日本原子力研究開発機構大洗研究所(北地区)の  
核燃料物質使用変更許可申請等について

御質問への回答(燃料研究棟)

令和3年7月7日

国立研究開発法人日本原子力研究開発機構  
大洗研究所 燃料材料開発部

[本申請]

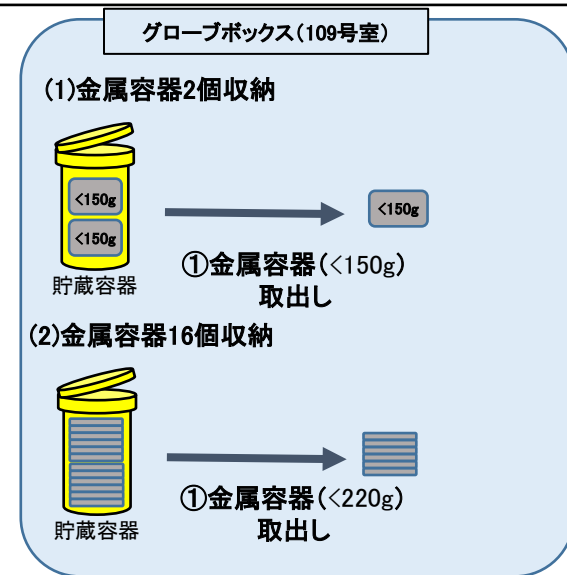
【コメント1】安全上重要な設備の有無に係る評価が、核燃料物質の最大取扱量220gでの評価となっているが、300gとした上で評価を行うこと。

(安重評価における放出放射能の算出においては、グローブボックス内での貯蔵容器の点検等に伴う、貯蔵容器の最大取扱量を設定した上で安重の有無が判断され、その結果について報告を受けたものであり、本変更で最大取扱量に変更されることから、安重評価においても当該変更を反映する必要がある)

令和3年6月24日のコメントを受け、最大取扱量を貯蔵容器の許可量300gとして、911-Dグローブボックスでの最大存在量300gとして評価する

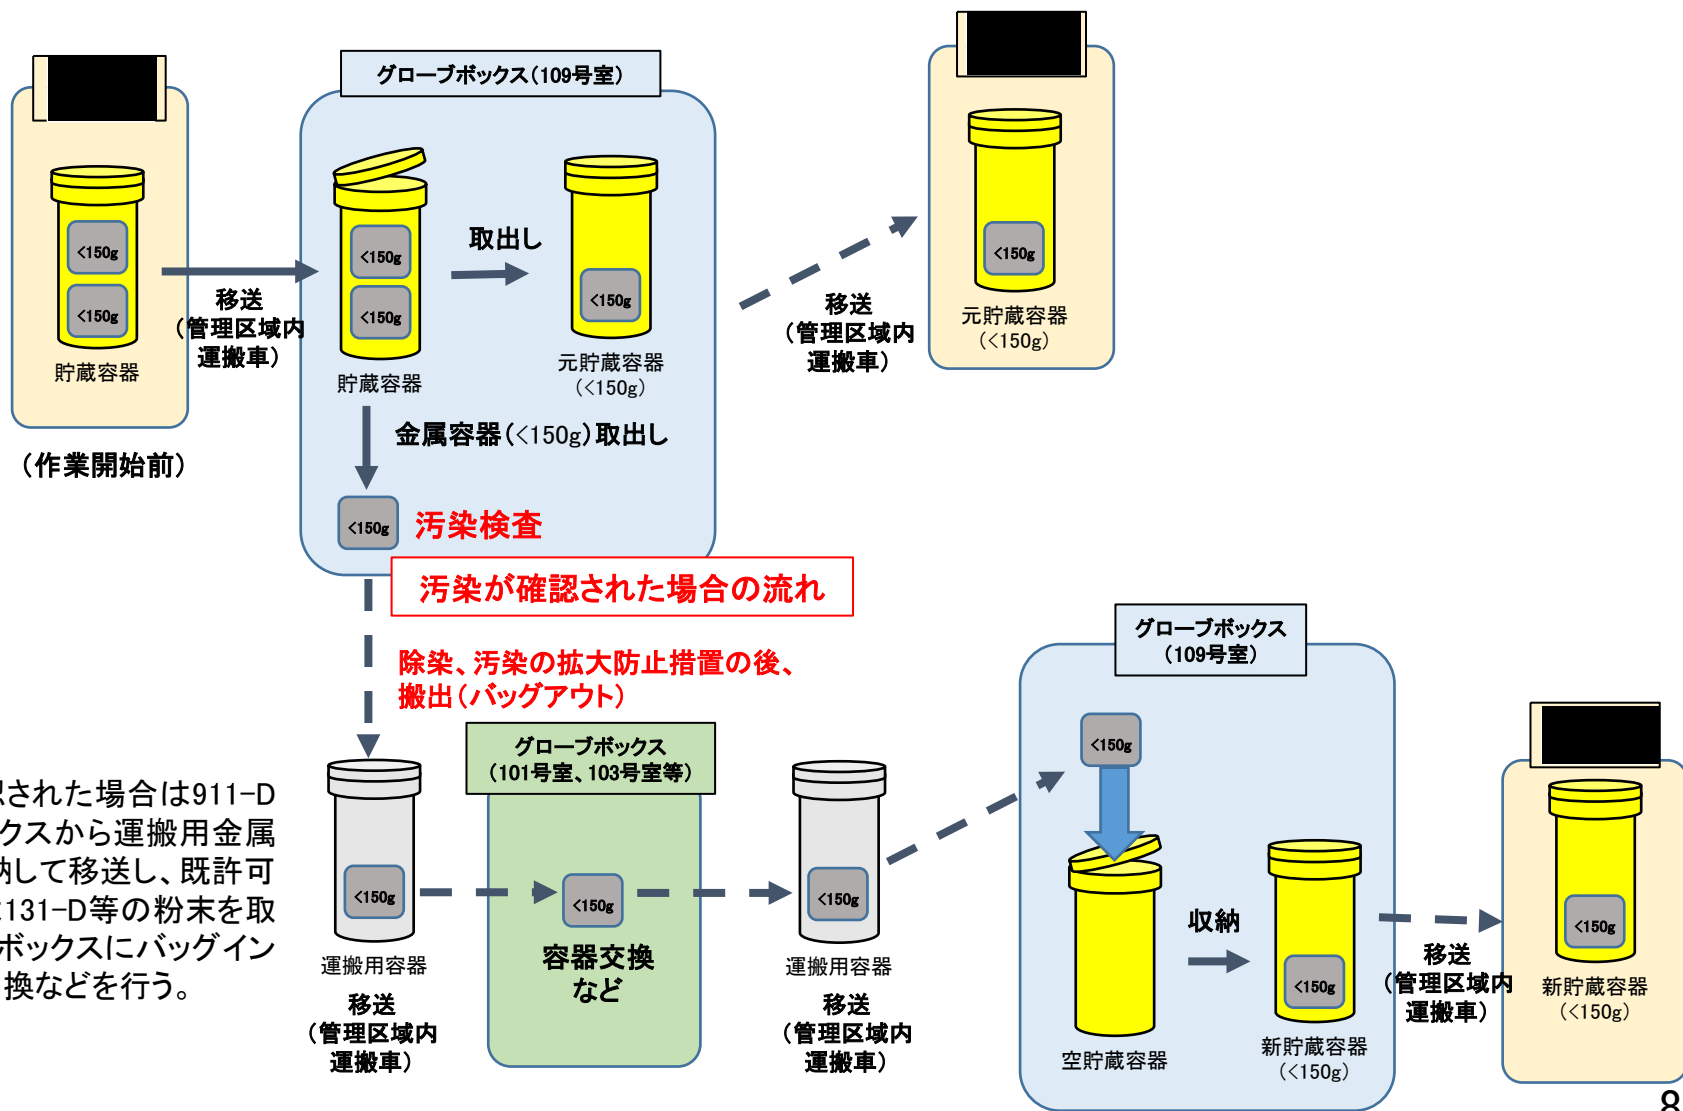
【コメント4】核燃料物質を封入した金属容器の詰替え作業を行う際、金属容器を開封することはないか。また、開封しない場合、金属容器の密封性はどのように確認するのか。

さらに、金属容器に汚染があった場合の対応について説明すること。

本作業は、Pu+<sup>235</sup>U:220gを超える貯蔵容器について、金属容器(PVCバッグ2重で封入)を詰替え、220g以下とするものであるため、金属容器を開封することはない。また、金属容器はパッキン及びPVCバッグ2重により、気密性を確保しており、貯蔵容器から取り出す際は、汚染の無いことを確認することで、密封性が維持されていることを確認する。

汚染が確認された場合は911-Dグローブボックスから運搬用金属製容器に収納して移送し、既許可の114-D又は131-D等の粉末を取扱うグローブボックスにバッグインして容器の交換などを行う。

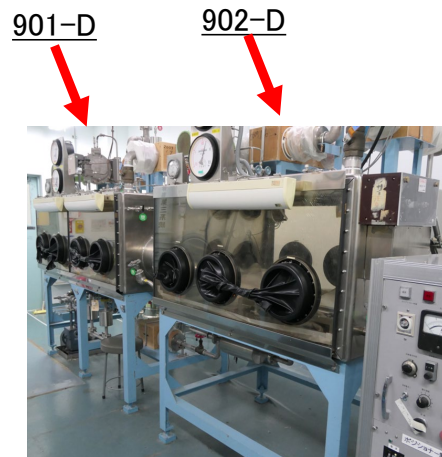
【コメント5】グローブボックス911-Dの核的制限値を2600gとした上で、300g以下となるよう質量管理を行うとしていることについて、300g以下は保安規定を変更して、変更後の保安規定に基づいて管理するという事か。また、具体的にどのように300g以下となることを担保するのか。

以上の①から④により質量管理(臨界管理)を行い、911-Dグローブボックスで300g以下となるように担保する。
